**Verslag huishoudelijke elektrische installatie op laagspanning en zeer lage spanning****Algemeen:**

Referentie: 010-20260727-06	Datum controle: 27/07/2026
Keurder: 010

Eigenaar:	Onbekend	EAN-code:	Onbekend
Adres installatie:	Vrijheidstraat 8, 2300 - Turnhout	Nummer teller(s):	1SAG1200108176
		Distributienetbeheerder installatie:	Fluvius
Datum uitvoering installatie: ☒ Vóór 01/10/1981 ☐ Tussen 01/10/1981 en 01/06/2020 ☐ Vanaf 01/06/2020			
Type: ☒ Wooneenheid ☐ Niet-huishoudelijk ☐ PV ☐ Batterij ☐ Laadpaal

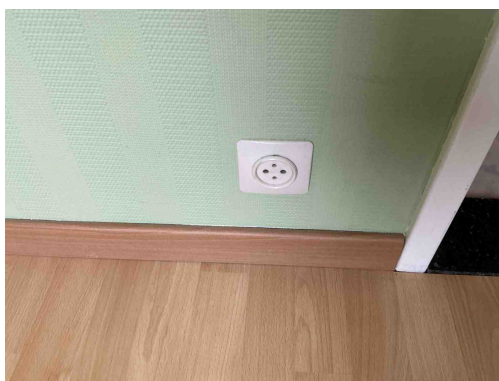
I01 - De waarde van de isolatieweerstand per kring dient tenminste 0,50 Mohm ($1000 \times U_{\text{test}}$) te zijn (Boek 1: 6.4.5.1).
Opmerking: Oa automaat op de foto

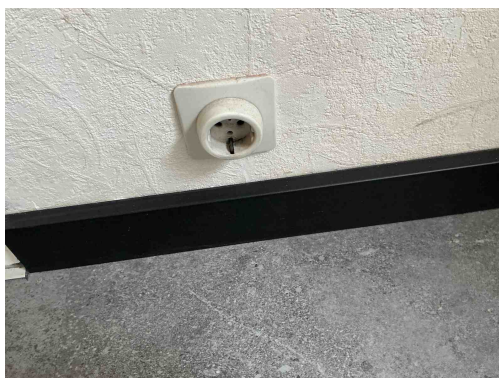
T11 - De contactdozen waarvan de toegekende stroomsterkte maximaal 16A en de toegekende spanning maximaal 250V bedraagt en niet bedoeld zijn voor de voeding van een of meerdere verbruikstoestellen voor een specifiek doel en niet geplaatst zijn in of op schakel- en verdeelborden, beschikken niet of IPXX-D (incl. gemeenschappelijke delen residentieel geheel) (Boek 1: 4.2.2.3/5.3.5.2).
Opmerking: Algemeen de woning

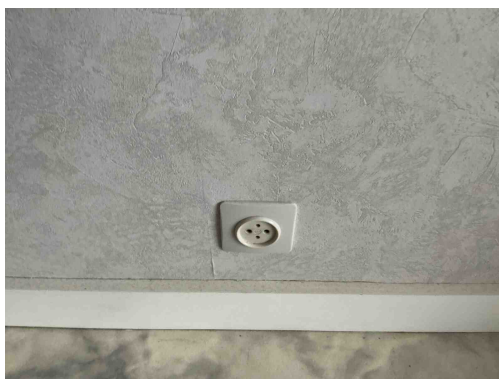
T11 - De contactdozen waarvan de toegekende stroomsterkte maximaal 16A en de toegekende spanning maximaal 250V bedraagt en niet bedoeld zijn voor de voeding van een of meerdere verbruikstoestellen voor een specifiek doel en niet geplaatst zijn in of op schakel- en verdeelborden, beschikken niet of IPXX-D (incl. gemeenschappelijke delen residentieel geheel) (Boek 1: 4.2.2.3/5.3.5.2).

Opmerking: Algemeen de woning

T03 - Contactdozen met randaarding zijn niet toegelaten in huishoudelijke installaties en in niet huishoudelijke installaties zonder BA4/BA5 personeel (Boek 1: 5.3.5.2).

Opmerking: Oa keuken

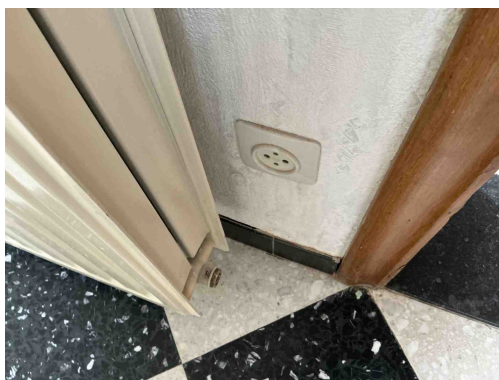
T11 - De contactdozen waarvan de toegekende stroomsterkte maximaal 16A en de toegekende spanning maximaal 250V bedraagt en niet bedoeld zijn voor de voeding van een of meerdere verbruikstoestellen voor een specifiek doel en niet geplaatst zijn in of op schakel- en verdeelborden, beschikken niet of IPXX-D (incl. gemeenschappelijke delen residentieel geheel) (Boek 1: 4.2.2.3/5.3.5.2).

Opmerking: Algemeen de woning

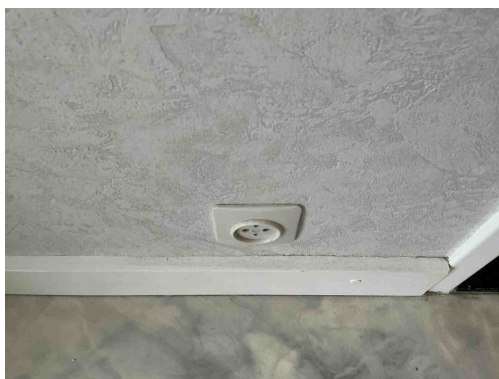
T11 - De contactdozen waarvan de toegekende stroomsterkte maximaal 16A en de toegekende spanning maximaal 250V bedraagt en niet bedoeld zijn voor de voeding van een of meerdere verbruikstoestellen voor een specifiek doel en niet geplaatst zijn in of op schakel- en verdeelborden, beschikken niet of IPXX-D (incl. gemeenschappelijke delen residentieel geheel) (Boek 1: 4.2.2.3/5.3.5.2).

Opmerking: Algemeen de woning

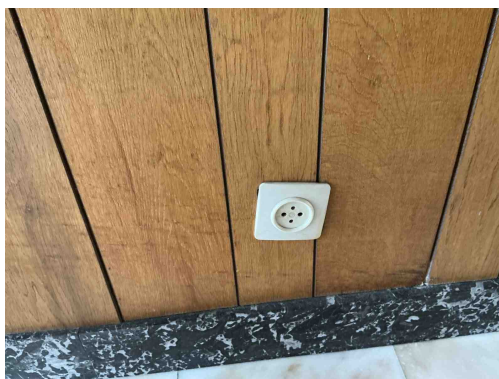
T11 - De contactdozen waarvan de toegekende stroomsterkte maximaal 16A en de toegekende spanning maximaal 250V bedraagt en niet bedoeld zijn voor de voeding van een of meerdere verbruikstoestellen voor een specifiek doel en niet geplaatst zijn in of op schakel- en verdeelborden, beschikken niet of IPXX-D (incl. gemeenschappelijke delen residentieel geheel) (Boek 1: 4.2.2.3/5.3.5.2).

Opmerking: Algemeen de woning

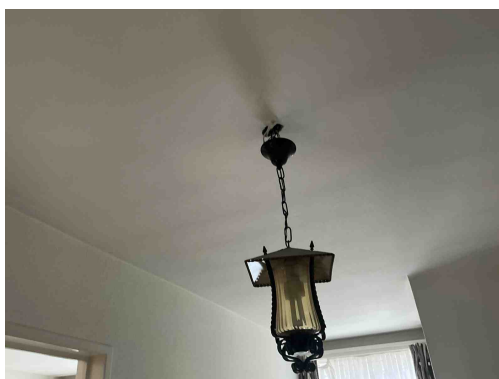
T11 - De contactdozen waarvan de toegekende stroomsterkte maximaal 16A en de toegekende spanning maximaal 250V bedraagt en niet bedoeld zijn voor de voeding van een of meerdere verbruikstoestellen voor een specifiek doel en niet geplaatst zijn in of op schakel- en verdeelborden, beschikken niet of IPXX-D (incl. gemeenschappelijke delen residentieel geheel) (Boek 1: 4.2.2.3/5.3.5.2).

Opmerking: Algemeen de woning

T10 - Bepaalde contactdozen en/of schakelaars zijn niet degelijk bevestigd (Boek 1: 1.4.1.3).

Opmerking: Oa gang en garage

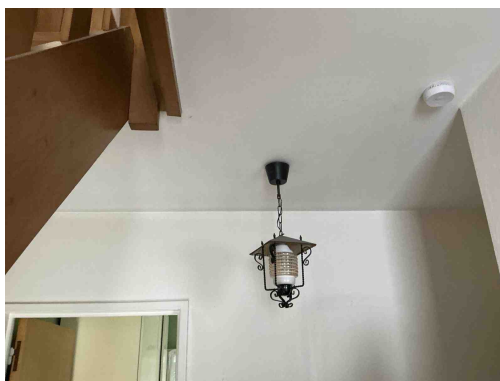
Klasse 00 armatuur

Opmerking: Oa living, eetplaats, gang,....

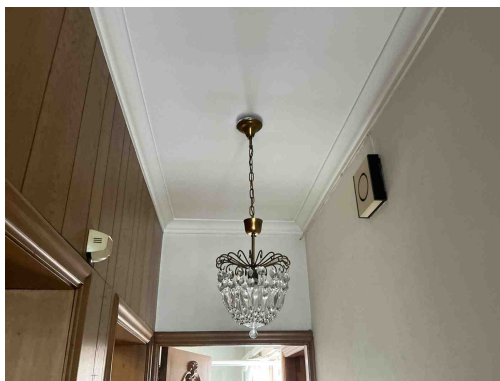
Klasse 00 armatuur

Opmerking: Oa living, eetplaats, gang,....

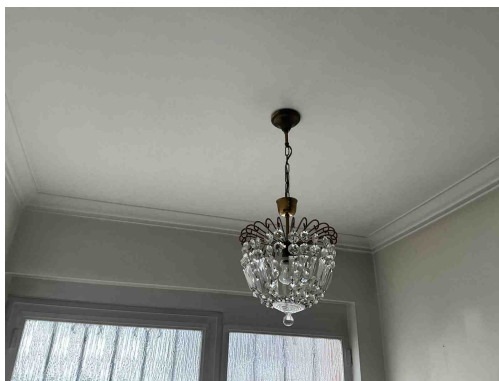
Klasse 00 armatuur

Opmerking: Oa living, eetplaats, gang,....

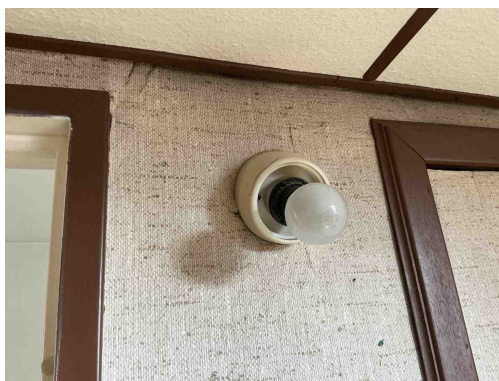
Klasse 00 armatuur

Opmerking: Oa living, eetplaats, gang,....

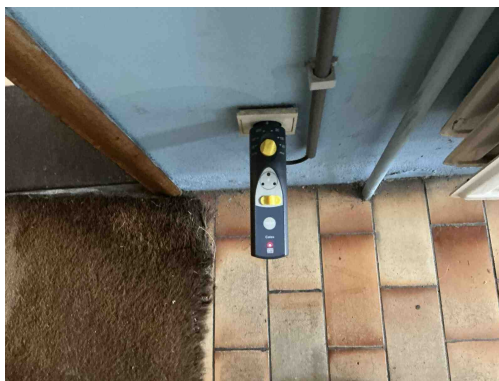
T23 - Het elektrisch materiaal is beschadigd. (Boek 1: 1.4.1.3).
Opmerking: Oa zolder

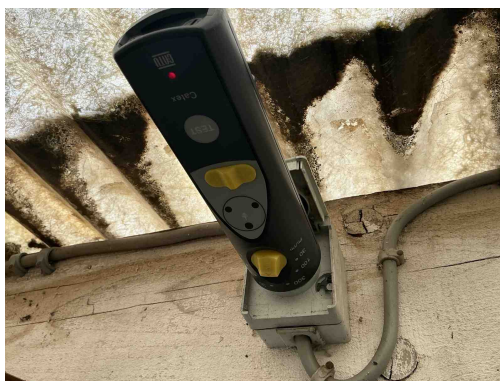
A16 - Er is geen continuïteit van de beschermingsgeleider van de contactdoos (Boek 1: 5.4.3.4).
Opmerking: Oa garage en tuinhuis

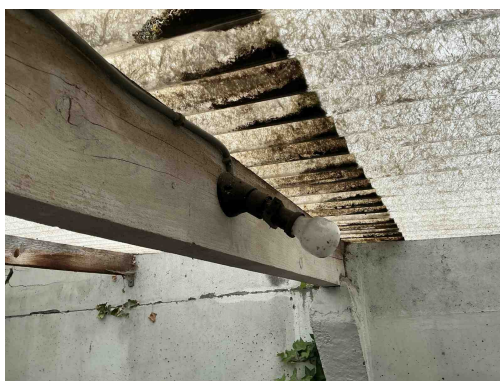
A16 - Er is geen continuïteit van de beschermingsgeleider van de contactdoos (Boek 1: 5.4.3.4).
Opmerking: Oa garage en tuinhuis

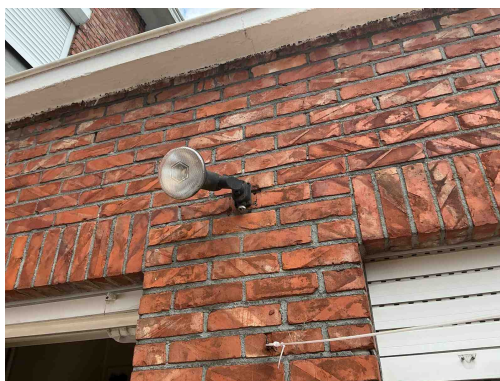
T13 - Opbouwcontactdozen en/of -schakelaars zonder achterplaatje mogen niet rechtstreeks op een brandbare ondergrond bevestigd worden (Boek 1: 4.3.3.5).
Opmerking: Oa tuinhuis

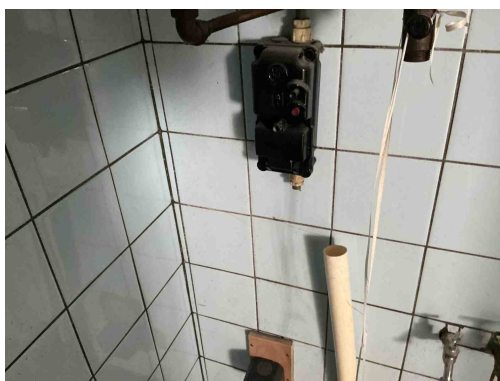
C28 - Niet gebruikte leidingen onder spanning zijn niet op een degelijke manier geïsoleerd of verwijderd (Boek 1: 4.2.1.1).
Opmerking: Oa terras en bord 2

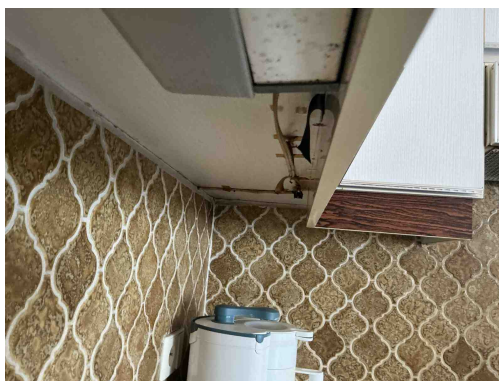
C28 - Niet gebruikte leidingen onder spanning zijn niet op een degelijke manier geïsoleerd of verwijderd (Boek 1: 4.2.1.1).
Opmerking: Oa terras en bord 2

B17 - De voedingsspanning is niet op elk bord vermeld (Boek 1: 3.1.3.3).
Opmerking: Oa bord 1 en 2

B18 - Het volgnummer is niet op elk bord vermeld (Boek 1: 3.1.3.3).
Opmerking: Oa bord 1 en 2

S02 - Het ééndraadsschema strookt niet met de werkelijkheid (Boek 1: 3.1.2.1).
Opmerking: Oa bord 2 is niet mee opgetekend

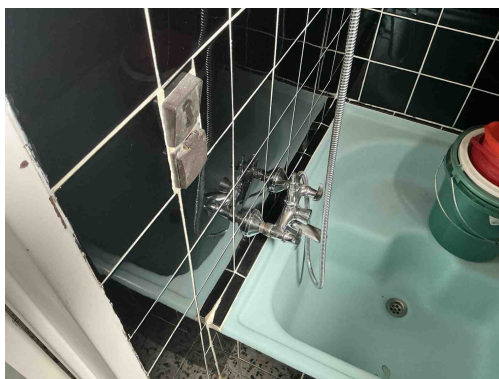
C27 - Het gebruik van geleiders van het type VTLMB (côte-à-côte) is niet toegestaan (Boek 1: 1.4.2.1).

Opmerking: Oa keuken

C26 - De verbindingen zijn niet gebeurd in borden, in aftakdozen, aan de klemmen van contactdozen, schakelaars of in de verlichtingstoestellen (Boek 1: 5.2.6.1).

Opmerking: Oa keuken

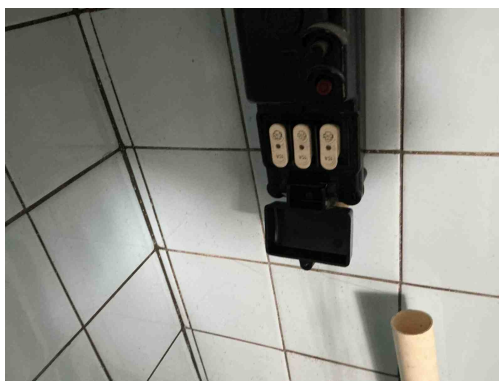
T14 - De voeding van de contactdoos binnen volume 2 van de badkamer is niet beveiligd door een differentieelstroominrichting van max. 10 mA of beschermingstransfo van max. 100W (Boek 1: 7.1).

Opmerking: Oa badkamer

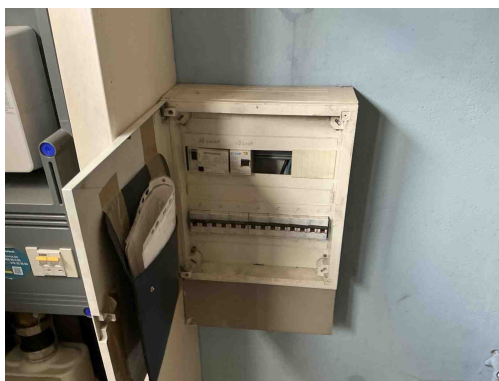
B30 - De houder van de beveiliging in een huishoudelijke ruimte is niet voorzien van aangepaste kalibreerelementen (Boek1: 5.3.5.5).

Opmerking: Oa bord 2

B17 - De voedingsspanning is niet op elk bord vermeld (Boek 1: 3.1.3.3).

Opmerking: Oa bord 1 en 2

B18 - Het volgnummer is niet op elk bord vermeld (Boek 1: 3.1.3.3).

Opmerking: Oa bord 1 en 2

B06 - Het elektrisch verdeelbord heeft niet de minimale beschermingsgraad IPXX-B in een gewone ruimte (Boek 1: 4.2.2.3).

Opmerking: Oa bord 1 en 2

S02 - Het ééndraadsschema strookt niet met de werkelijkheid (Boek 1: 3.1.2.1).

Opmerking: Oa bord 2 is niet mee opgetekend

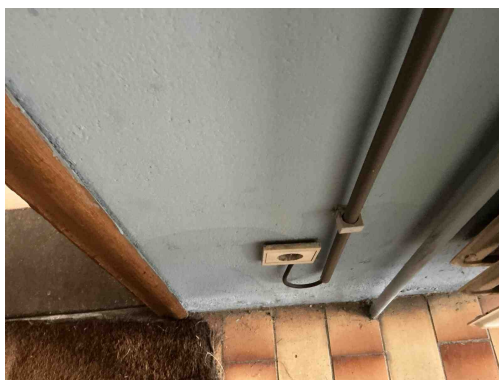
B17 - De voedingsspanning is niet op elk bord vermeld (Boek 1: 3.1.3.3).
Opmerking: Oa bord 1 en 2

B18 - Het volgnummer is niet op elk bord vermeld (Boek 1: 3.1.3.3).
Opmerking: Oa bord 1 en 2

B06 - Het elektrisch verdeelbord heeft niet de minimale beschermingsgraad IPXX-B in een gewone ruimte (Boek 1: 4.2.2.3).
Opmerking: Oa bord 1 en 2

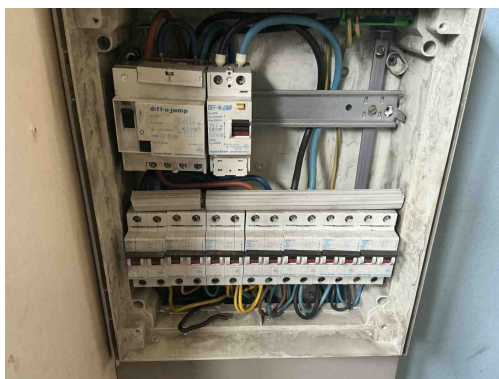
T10 - Bepaalde contactdozen en/of schakelaars zijn niet degelijk bevestigd (Boek 1: 1.4.1.3).
Opmerking: Oa gang en garage
